Oggetto: **[ID: 6261]**: Adeguamento alle norme in materia di sicurezza dei luoghi di lavoro, nonché la razionalizzazione dell'accessibilità dell'area portuale industriale di Genova Sestri Ponente - P.2879 FASE 2

Proponente: Autorità di Sistema Portuale del Mar Ligure Occidentale

Trasmissione Osservazioni Regione Liguria

Fig 1: posizione del nuovo punto di monitoraggio rumore (marina di Sestri)

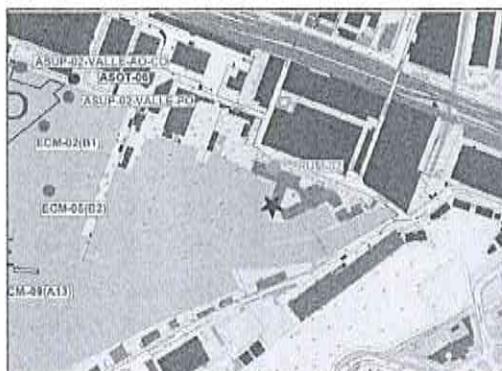
- c) aggiungere un punto di monitoraggio RUM03 nella piazzetta dell'area residenziale della marina di Sestri, al fine di seguire tutte le fasi di cantiere. In tale punto sarà necessario prevedere una campagna ante operam, una per ogni fase di cantiere e una post operam;

- d) si propone, in ultimo, al fine di seguire l'opera nel suo complesso e valutare gli effetti dell'opera sulle residenze più vicine, di inserire un punto di monitoraggio RUM04 su un balcone prospiciente Fincantieri (per esempio un appartamento di via dei Costo o situato nell'area residenziale della "Manifattura Tabacchi").

La posizione dei nuovi punti di monitoraggio viene riportata nelle mappe in calce, mediante una stella di colore rosso. Tanto premesso si aggiunge che, all'interno dei documenti citati, vengono presentati le seguenti ulteriori fasi progettuali (non appartenenti a questo specifico iter autorizzativo) i cui impatti in termini di inquinamento acustico sulle abitazioni prospicienti dovranno essere adeguatamente valutati nella sede opportuna:
